**Komenda Wojewódzka
Państwowej Straży Pożarnej
Rzeszowie
35-016 Rzeszów, ul. Mochnackiego 4**

INFORMACJA O ZAPYTANIACH WYKONAWCÓW WRAZ Z WYJAŚNIENIAMI ZAMAWIAJĄCEGO

Nazwa zadania: „Implementacja systemów energetycznych opartych na odnawialnych źródłach energii dla SOiA”

Zdjęcie 1

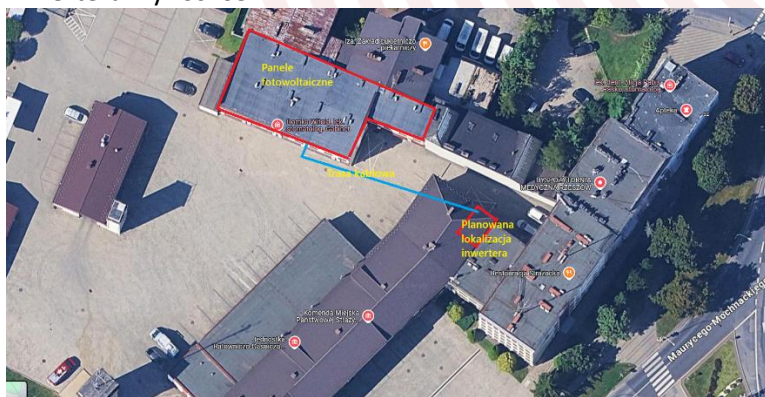
Prosimy o informację, jaka jest planowana lokalizacja montażu inwertera oraz jaka jest szacunkowa odległość (w metrach) pomiędzy miejscem montażu paneli fotowoltaicznych a planowaną lokalizacją inwertera.

Zamawiający informuje, że planowana lokalizacja inwertera została zaznaczona na szkicu sytuacyjnym. Szacunkowa odległość pomiędzy miejscem montażu paneli fotowoltaicznych a planowaną lokalizacją inwertera wynosi 65 m.

Zdjęcie 2

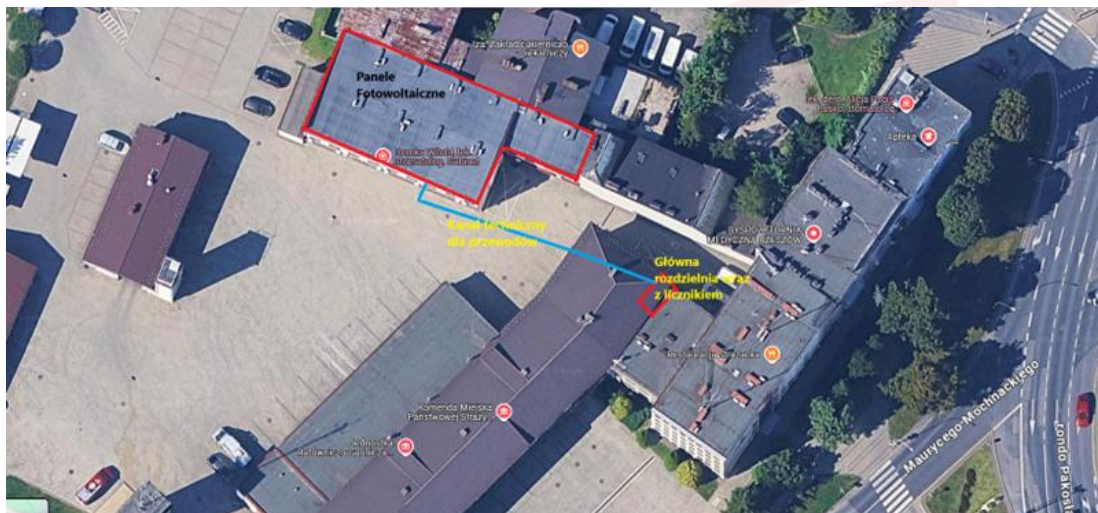
Zgodnie z informacją, iż na terenie zakładu jest istniejąca kanalizacja techniczna którą można wykorzystać do poprowadzenia trasy kablowej prosimy o informację w jaki sposób Wykonawca ma poprowadzić kable z budynku na którym planowane jest posadowienie instalacji do tej kanalizacji (Wykonawca był na wizji lokalnej, Zamawiający miał zorientować się w tej kwestii)

Zamawiający informuje, że przewody instalacji fotowoltaicznej należy poprowadzić kanałem technicznym w dół budynku około 9 metrów następnie pomieszczeniem garażu 14,50 metra i 2,5 metra na zewnątrz budynku do istniejącej studzienki technicznej (należy rozebrać nawierzchnię z kostki brukowej w celu poprowadzenia przewodów do studzienki). Ze studzienki technicznej należy

przewody poprowadzić trasą techniczną do następnego budynku około 25 metrów oraz pomieszczeniami piwnicy do rozdzielni głównej znajdującej się na parterze około 12 metrów. Powyższe informacje stanowią koncepcję rozwiązania. Szczegółowy projekt należy wykonać w ramach zamówienia przez Wykonawcę, który będzie podlegał akceptacji Zamawiającego. Po wykonaniu instalacji należy doprowadzić pomieszczenia i teren do stanu pierwotnego.

Zdjęcie 5

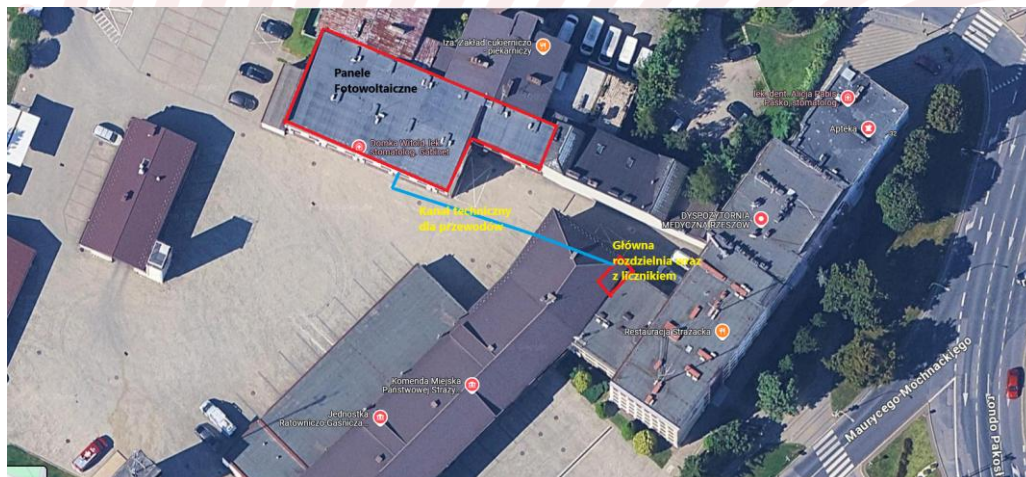
Gdzie znajduje się rozdzielnica główna obiektu?

Zamawiający informuje, że główna rozdzielnia prądu wraz z licznikiem została zaznaczona na szkicu sytuacyjnym (parter budynku)
